スナバコンデンサ変更のお知らせ

件 名	スナバコンデンサ変更の お知らせ	発行日付	2018年7月19日
		〒819-0192 福岡県福岡市西区今宿東1丁目1番1号 三菱電機FA産業機器株式会社 TEL 092-805-3400

No. 855-0297 (2/3)

旧 200V 級 US-7.5kW(5t) の制御箱

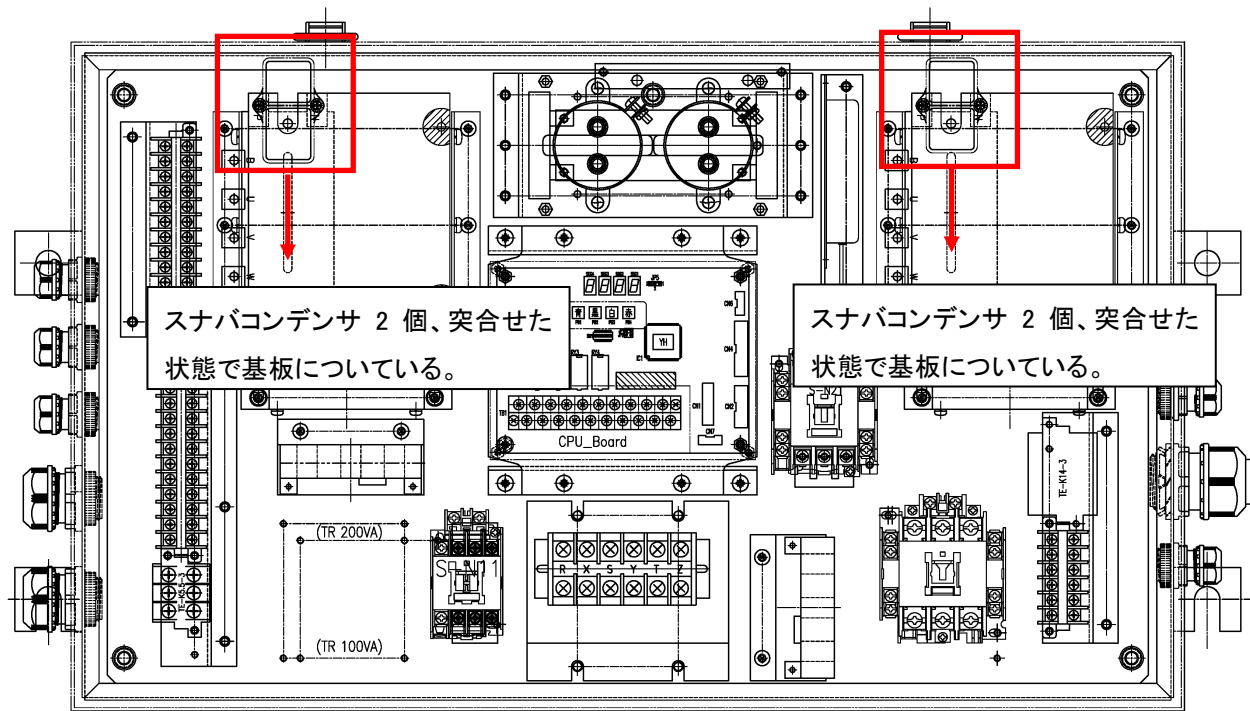
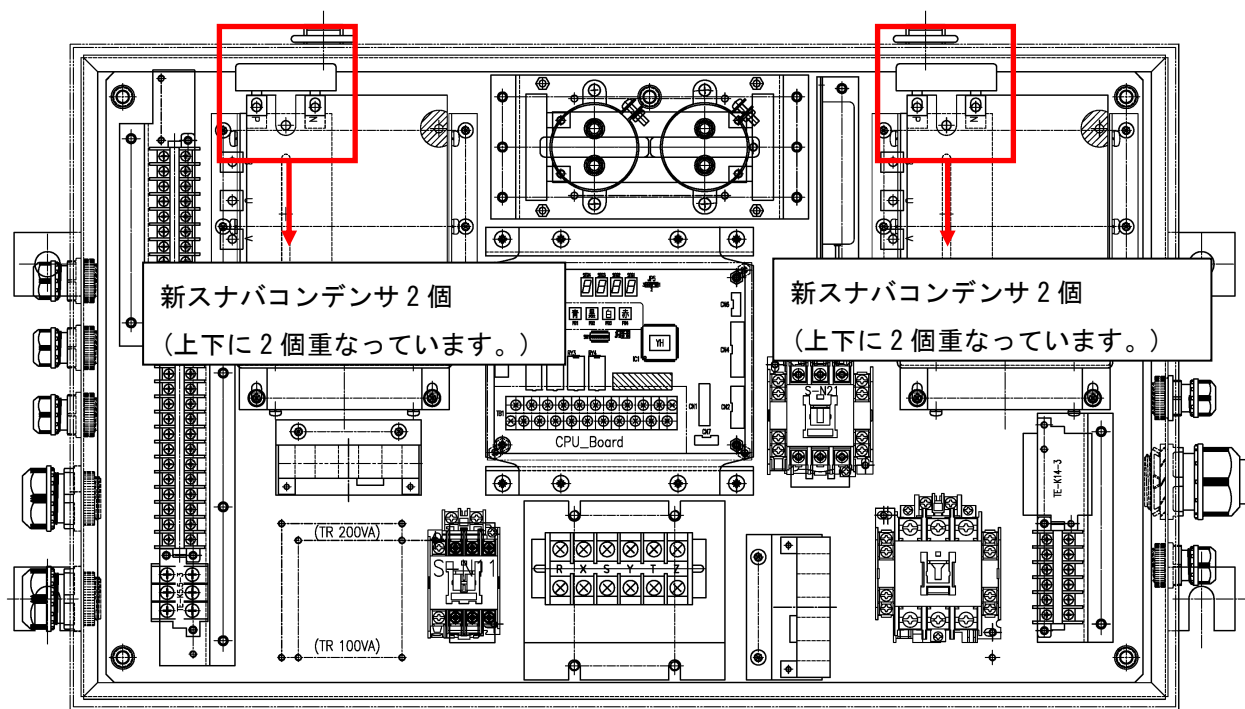
スナバコンデンサ変更
現行品 PY00137→切替品 PG91250
部品コード：現行品…無し
切替品…03M03W

組立作業性及び、耐振性向上のため。

新旧部品交換の際には、交換要領書 PHN-182128 を参考に交換願います。
